### 2.3.3 Vorwiderstandsleitung für Zündspule umrüsten

Ab Fahrgestellnummer 18 BA 000 001 wurde der Motorleitungssatz vorn links umgerüstet. Anstelle der Widerstandsleitung wurde ein Festwiderstand eingebaut. Die Fahrzeuge bis Fahrgestellnummer 18 BA 000 001 können entsprechend umgerüstet werden.

Bild 211

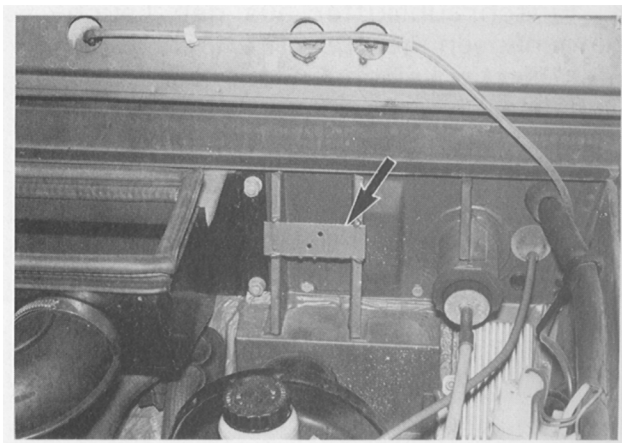
Bei Fahrzeugen bis Fahrgestellnummer 18 BA 000 001 kann der Motor während der Fahrt ausgehen, die mögliche Ursache: Vorwiderstandsleitung für Zündspule ist durch Masseschluß verbrannt. Bei beschädigter Vorwiderstandsleitung Fahrzeug auf Festwiderstand umrüsten.

1. Leitungssatz vorne links ausbauen, siehe Abschnitt 2.3.2.
2. Andere Teilleitungssätze auf Beschädigung prüfen.
3. Alte Vorwiderstandsleitung im Leitungssatz abklemmen und stilllegen.
4. Befestigungsblech für Festwiderstände (soweit nicht vorhanden) oberhalb des Bremskraftverstärkers anbringen (211/Pfeil).
5. Beide Festwiderstände an das Befestigungsblech anbauen (280).

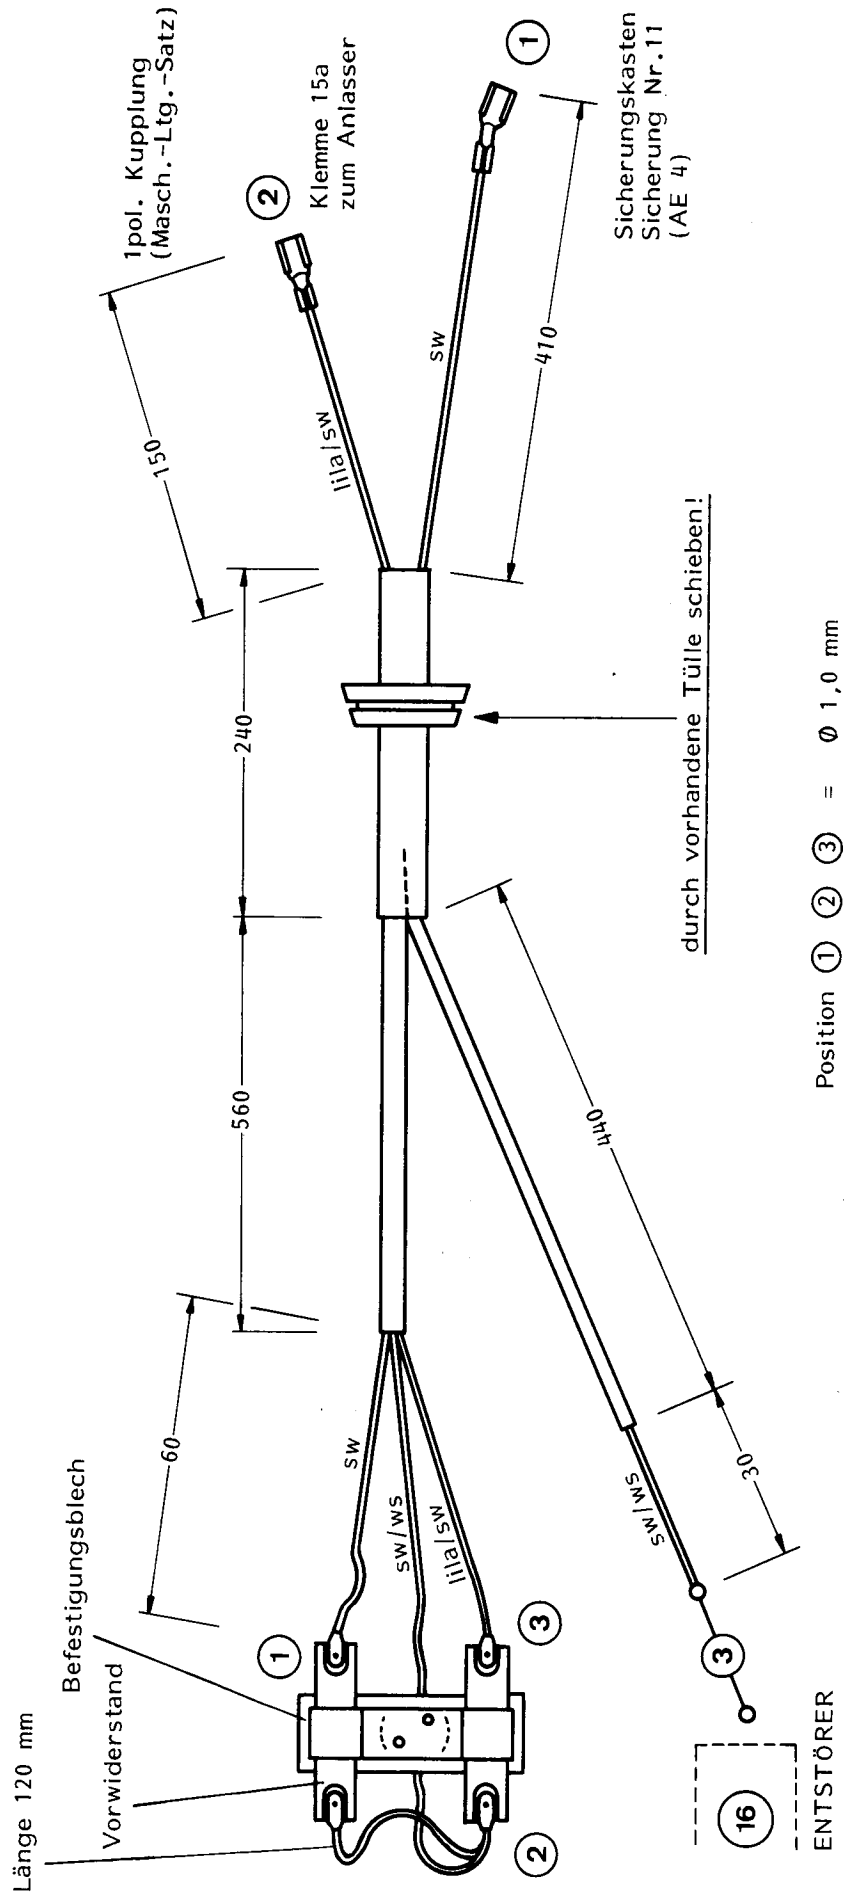
6. Neuen Leitungssatz entsprechend Fertigungsplan (213) anfertigen.
7. Leitungssatz entsprechend Schaltplan (214) anschließen.
